COMUNE DI BARDOLINO
Provincia di Verona

VARIANTE PARZIALE AL
PIANO PARTICOLAREGGIATO DEI CENTRI STORICI - 2016
(Art. 20 L.R. 11/04)

RELAZIONE
comprendente le modifiche alle Tavole e alla Normativa
(aggiornata alla DGC di approvazione)

**VARIANTE PARZIALE AL PIANO PARTICOLAREGGIATO
DEI CENTRI STORICI - 2016**

Allegato a) Stralcio Tav. 64 (pianta) **vigente**

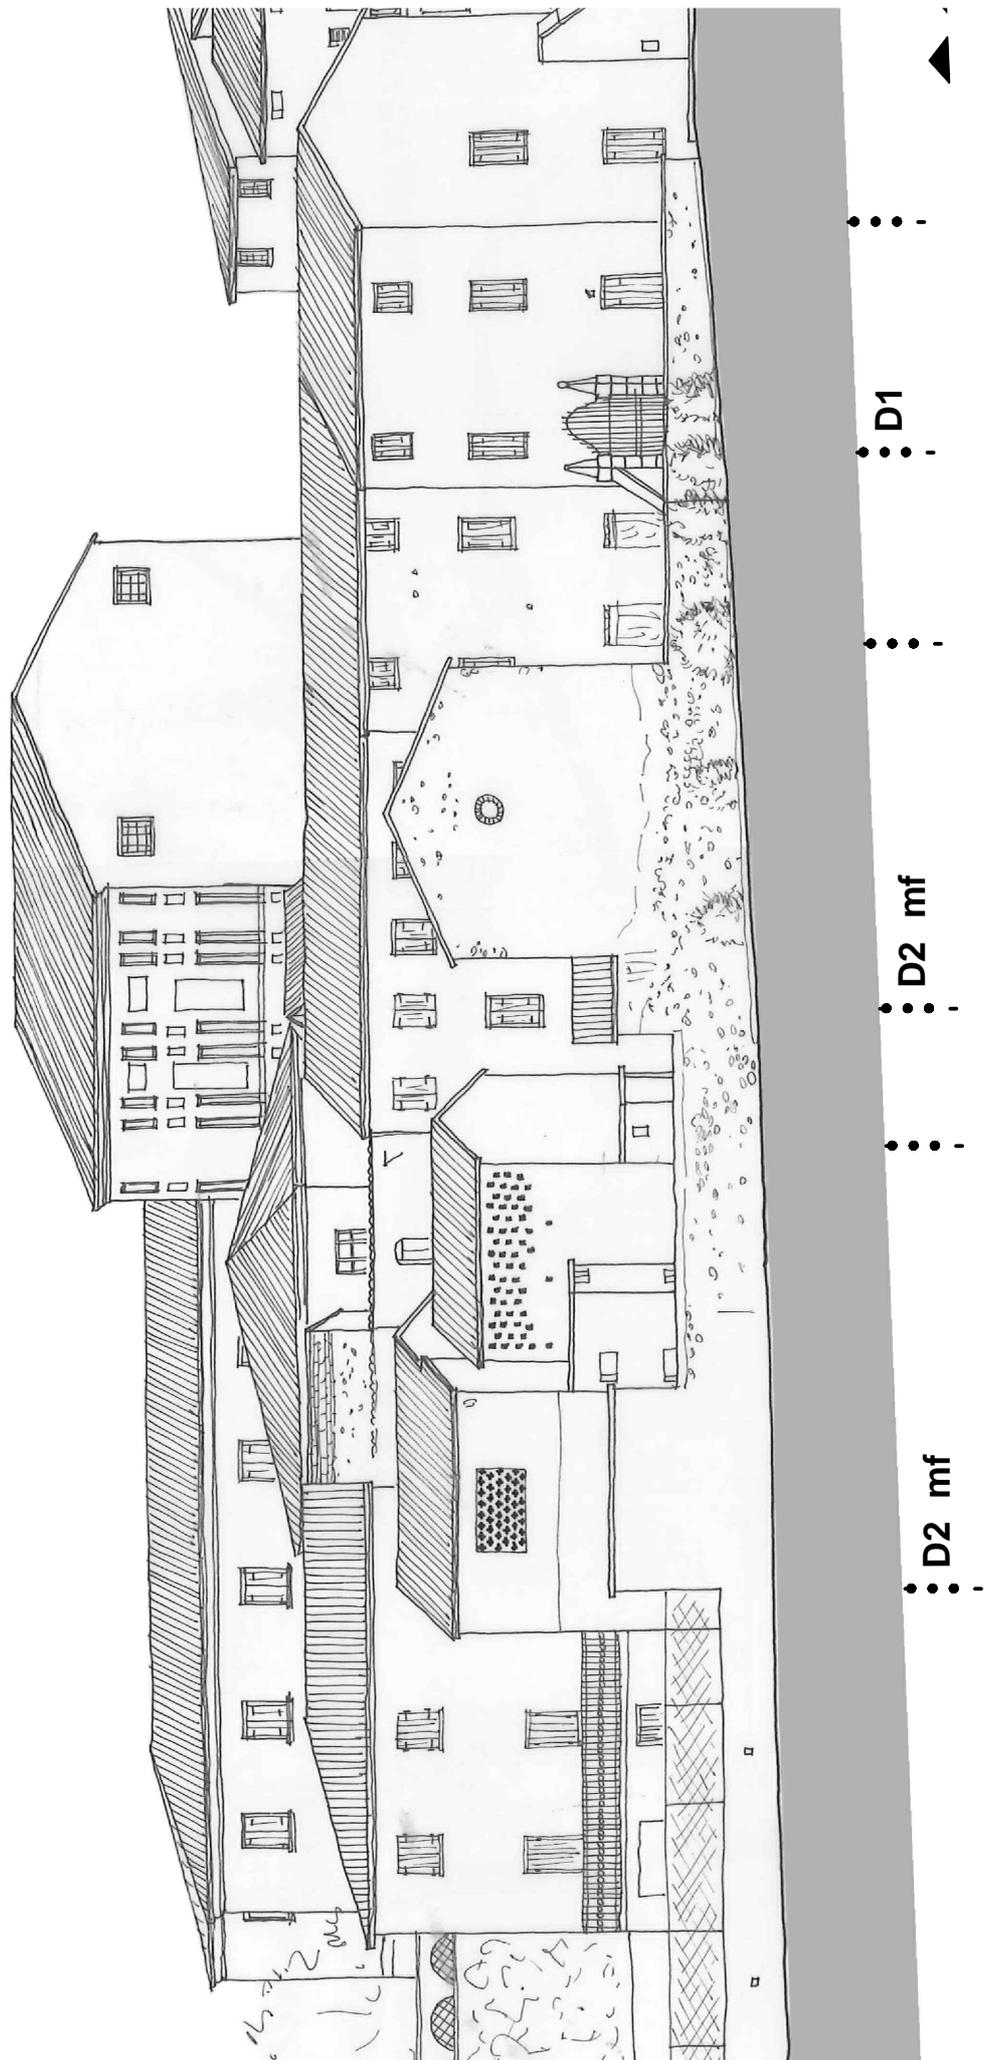
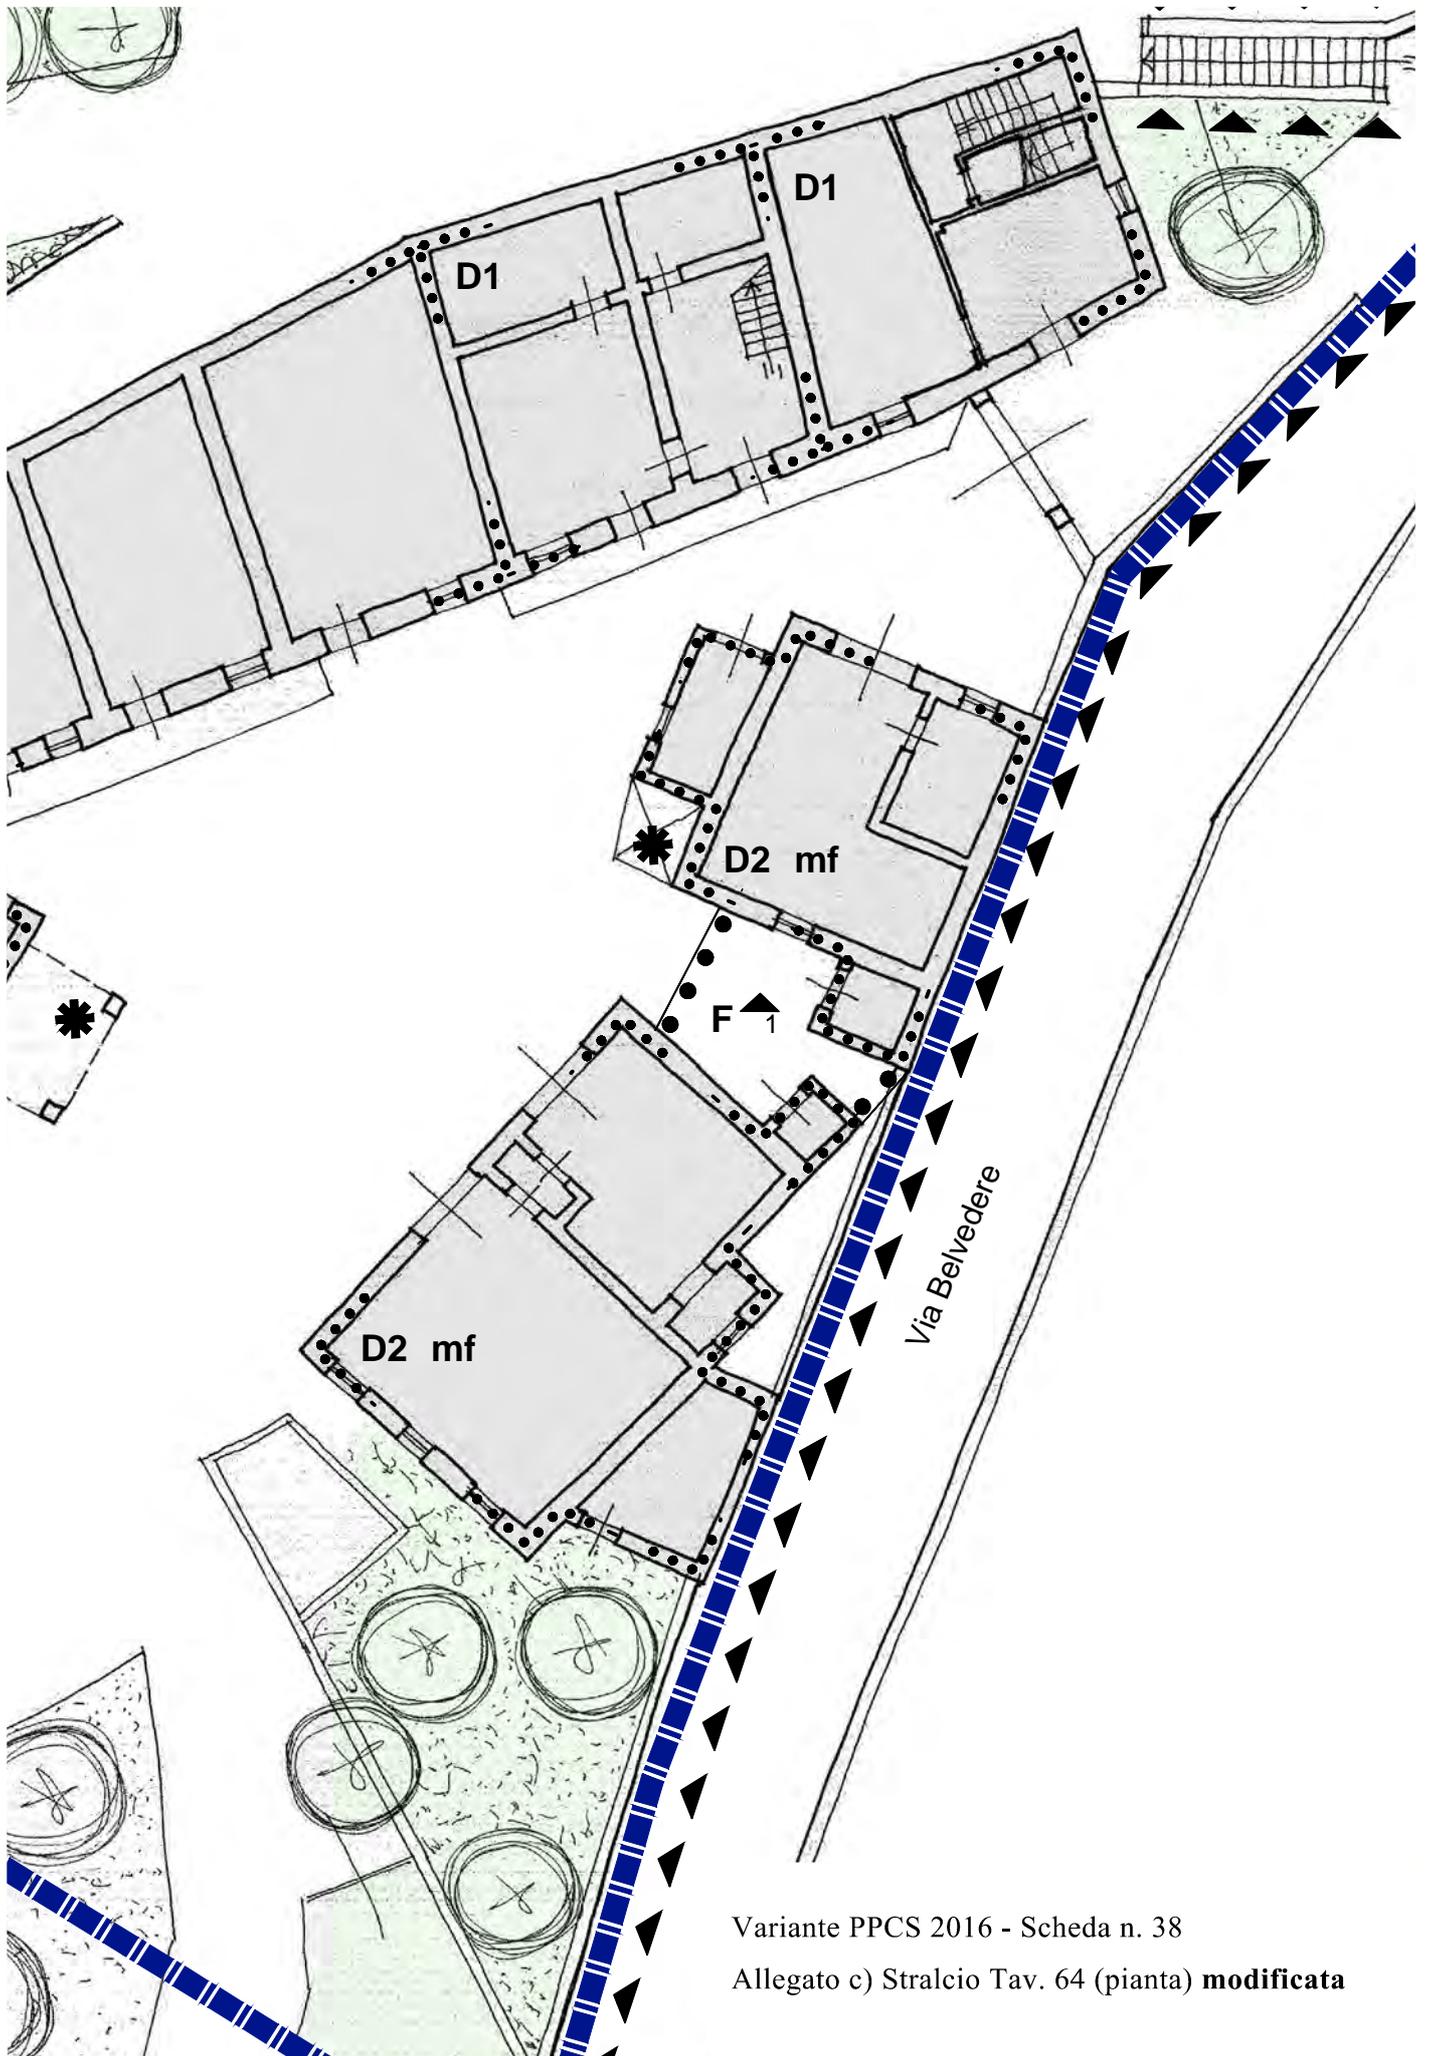
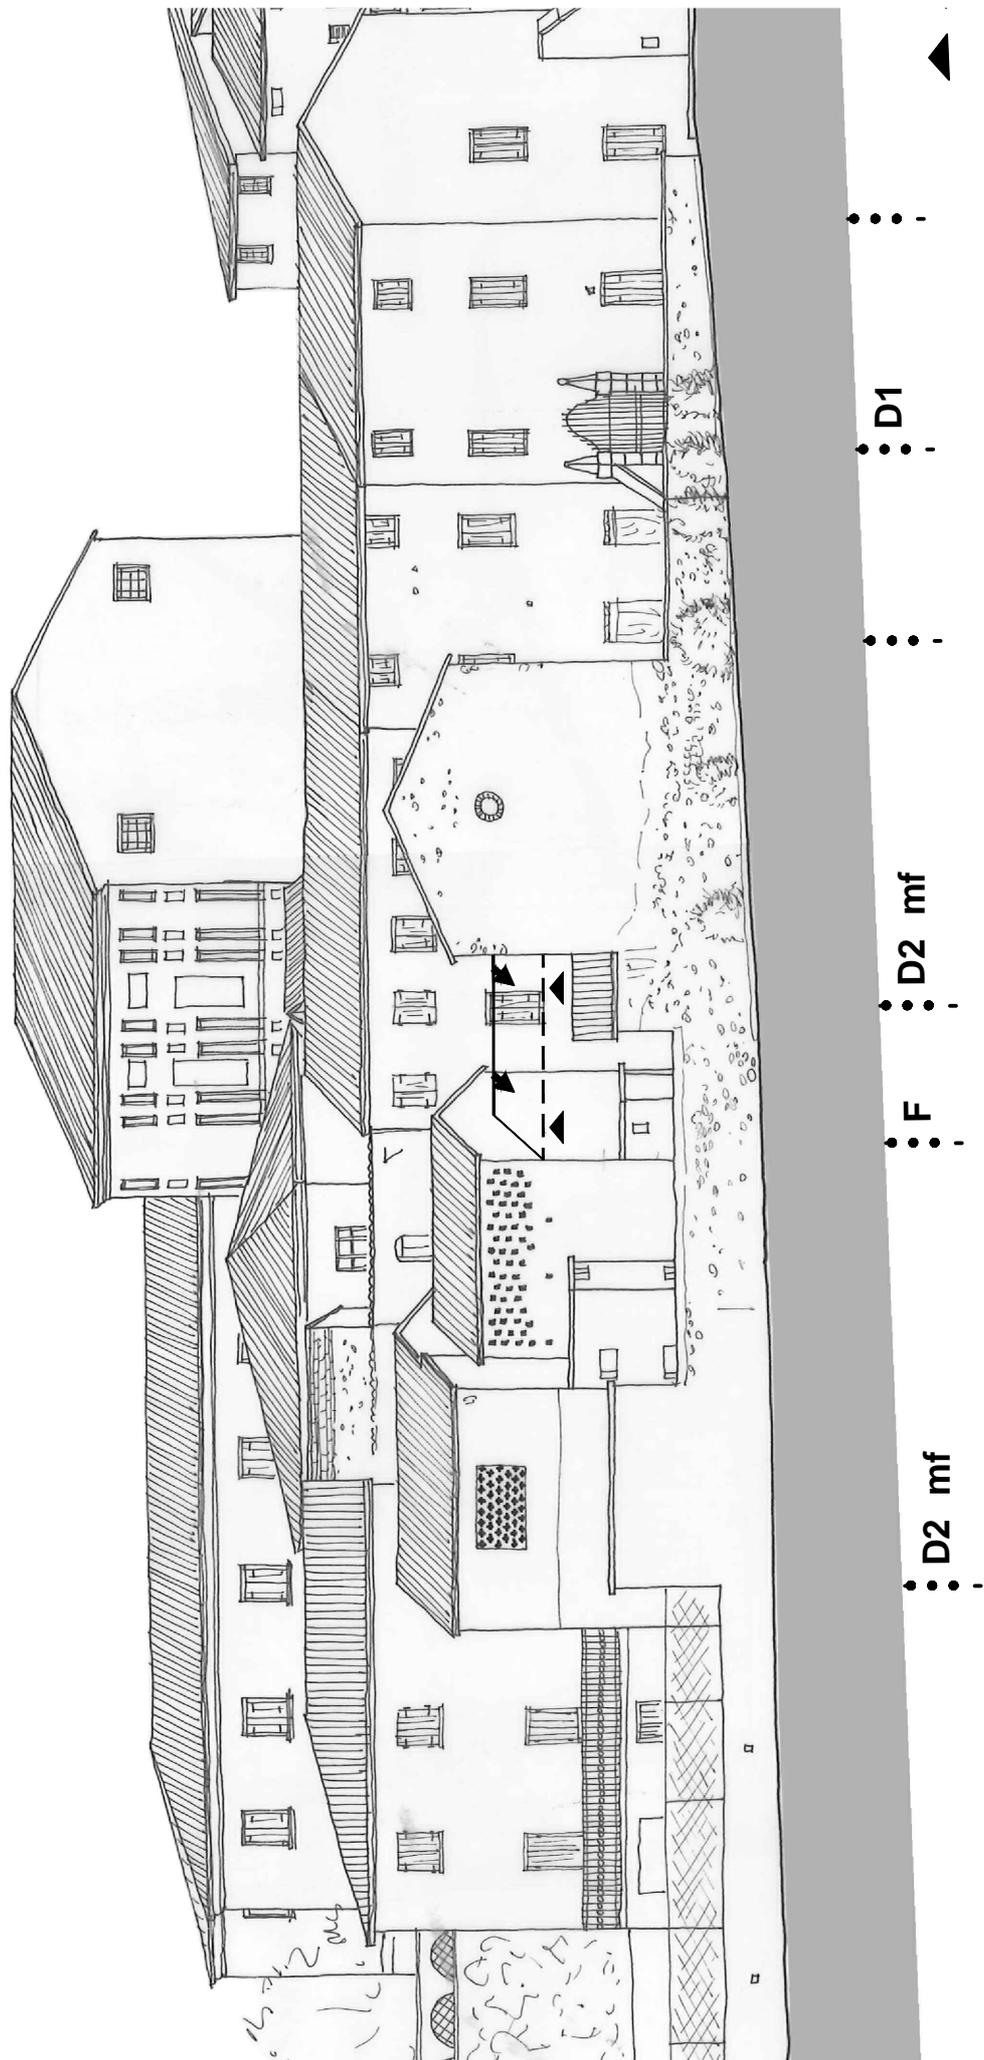
La proposta appare senz'altro valida purché siano rispettate le distanze minime dal confine con altre proprietà private e il nuovo elemento sia inserito coerentemente nel contesto.
